Gemeinde Forst

## Parkraumkonzept an Hauptverkehrsstraßen

### ■ **Beteiligung – Eingegangene Stellungnahmen**

### Planung Bruchsaler Straße, Nord – Stand GR November 2022

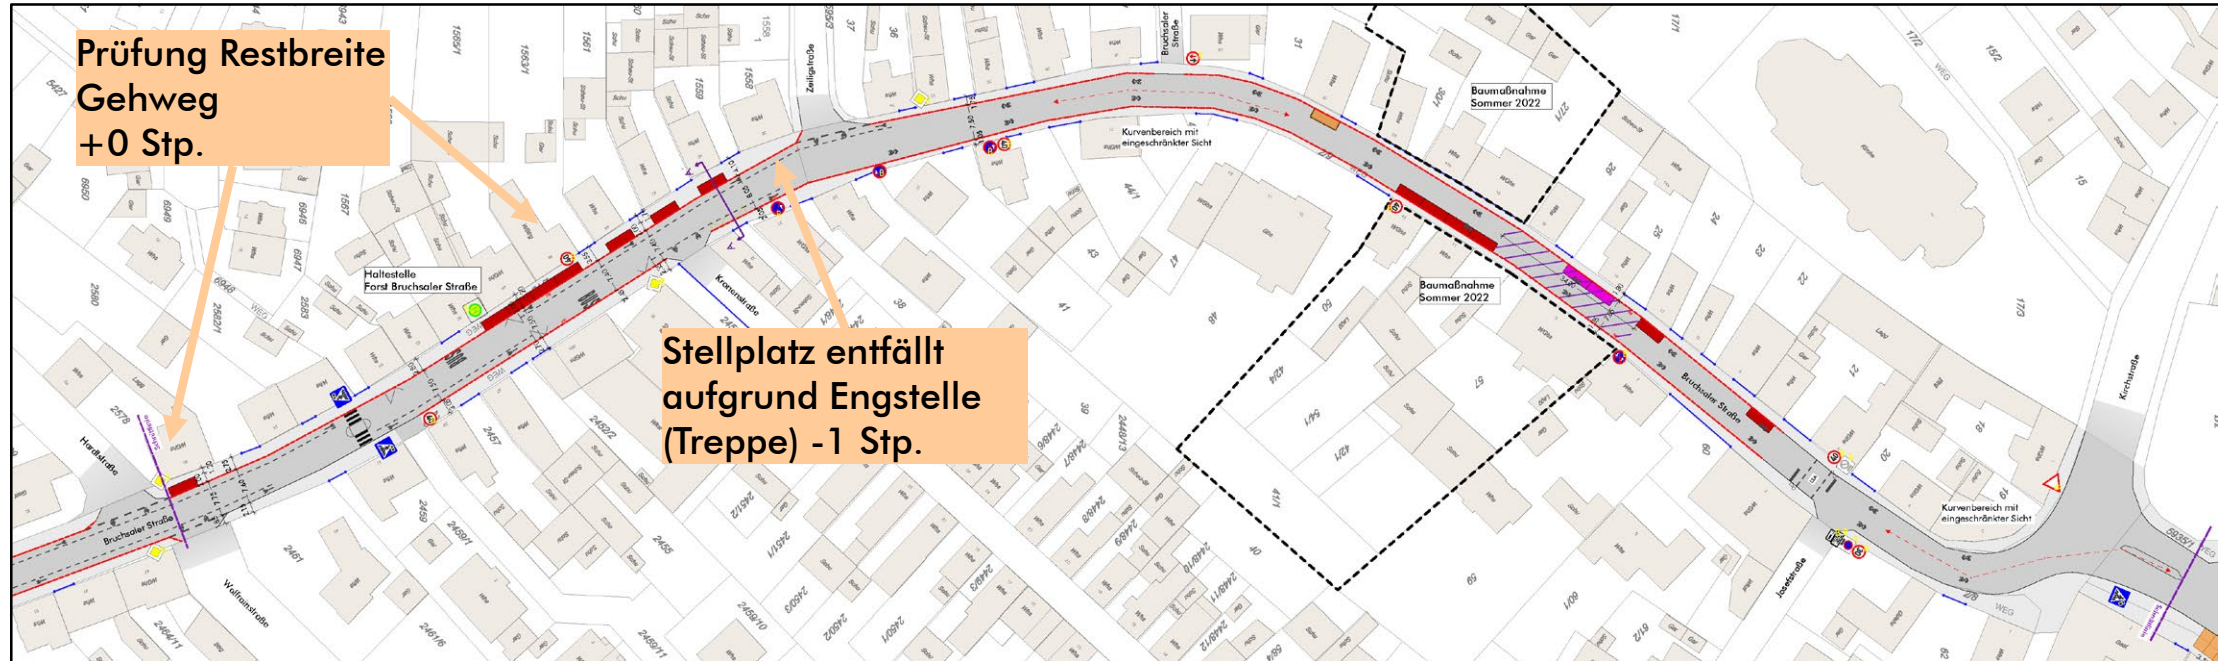
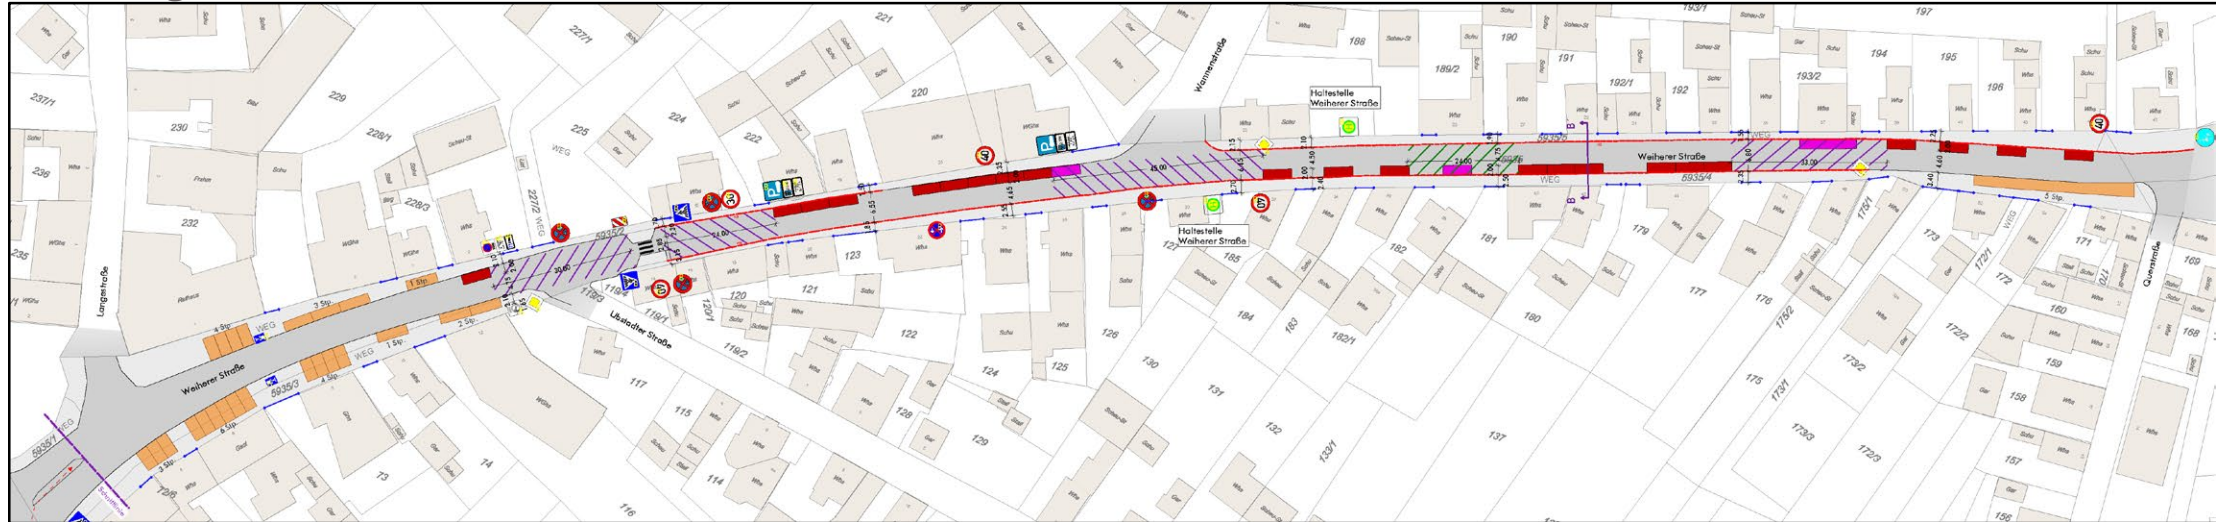
(Bruchsaler Straße)  
Bruchsalerstr. 38  
Parkplatz auf Gehweg nicht möglich durch Eingangstreppe

(Bruchsaler Straße)  
Bordsteinabsenkung mit einzeichnen!  
Prüfung d. Absenkung bei der "Ausfahrt" Am  
Kirchgarten (Str.)

Wird zur Kenntnis genommen. Der Anregung wird gefolgt und das Parkkonzept entsprechend angepasst. Der Stellplatz ist entfallen, da die Restgehwegbreite auf Höhe der bestehenden Treppe kleiner als 1,20 m ist.

Wird zur Kenntnis genommen. Der Anregung wird gefolgt und die Darstellung im Parkraumkonzept angepasst.
